INFORMATIVO TÉCNICO

Technical Information

Visando a praticidade de aplicação em casos específicos, notar que:

Aiming at the practicality of application in specific cases, note that:

UF-1.315/4

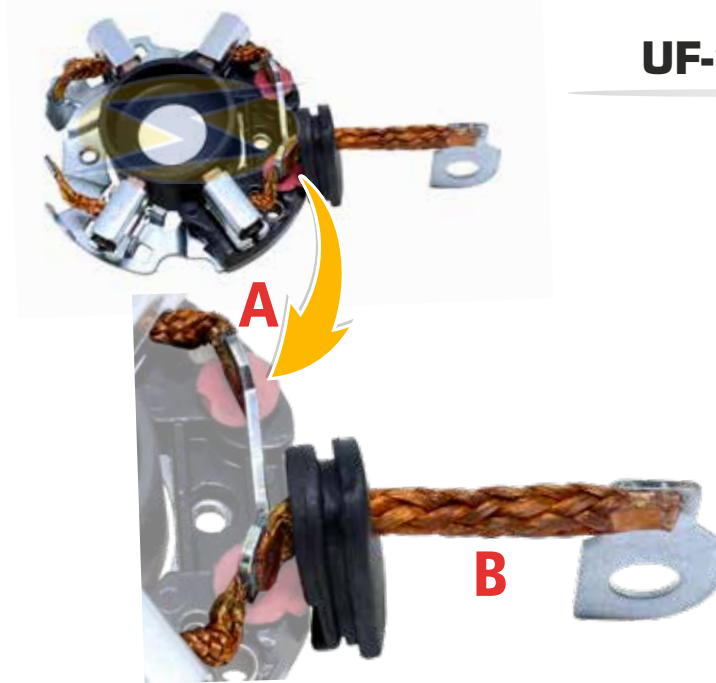
UF-1.315/4, PERMITE SUBSTITUIR OS SEGUINTES 2 PRODUTOS:

UF-1.315/4, PERMITS TO REPLACE THE FOLLOWING 2 PRODUCTS:

Esta peça unifica a aplicação de dois modelos, e há a garantia de qualidade de condutibilidade de corrente equiparado ao produto original, visto que foi mantido o terminal de ligação entre cabo e escova (Detalhe "A") e reforçado a cordoalha até o terminal do solenoide (detalhe "B").

ATTENTION: This piece unifies the application of two models, and there is the guarantee of energy transferation quality equivalent to the OEM brush holder project, because was maintained the steel connection terminal (Detail " A ") and reinforced the carbon/solenoid cable (detail "B").

UF-1.128/4

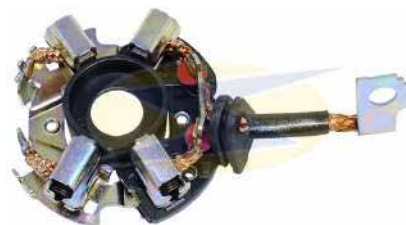
UF-1.128/4, PERMITE SUBSTITUIR OS SEGUINTE 2 PRODUTOS:

UF-1.128/4, PERMITS TO REPLACE THE FOLLOWING 2 PRODUCTS:

ATENÇÃO: Recomendamos esta unificação numa situação de falta de estoque ou necessidade extrema. Os modelos que podem ser "substituídos" aconselhamos manter em linha, pois eles seguem o padrão original da montadora, tendo cada um suas características de montagem no motor de partida. (Cabo, Terminal, etc.)

ATTENTION: We recommend this unification in a situation of lack of inventory or extreme need. The models that can be "replaced" should be kept in line, as it follows the OEM project, each one having the mounting characteristics in the starter. (Cable, Terminal, etc.)

UF-1.307/4

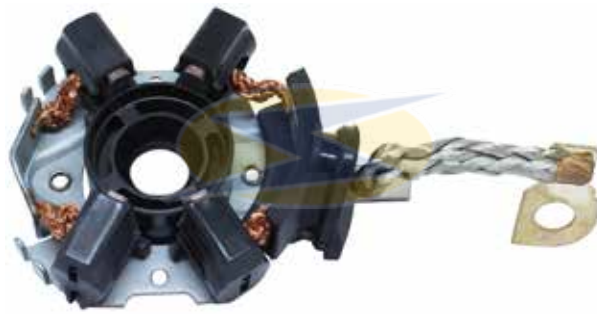
UF-1.307/4, PERMITE SUBSTITUIR OS SEGUINTE 4 PRODUTOS:

UF-1.307/4, PERMITS TO REPLACE THE FOLLOWING 4 PRODUCTS:

ATENÇÃO: Recomendamos esta unificação numa situação de falta de estoque ou necessidade extrema. Os modelos que podem ser "substituídos" aconselhamos manter em linha, pois eles seguem o padrão original da montadora, tendo cada um suas características de montagem no motor de partida. (Cabo, Terminal, etc.)

ATTENTION: We recommend this unification in a situation of lack of inventory or extreme need. The models that can be "replaced" should be kept in line, as it follows the OEM project, each one having the mounting characteristics in the starter. (Cable, Terminal, etc.)
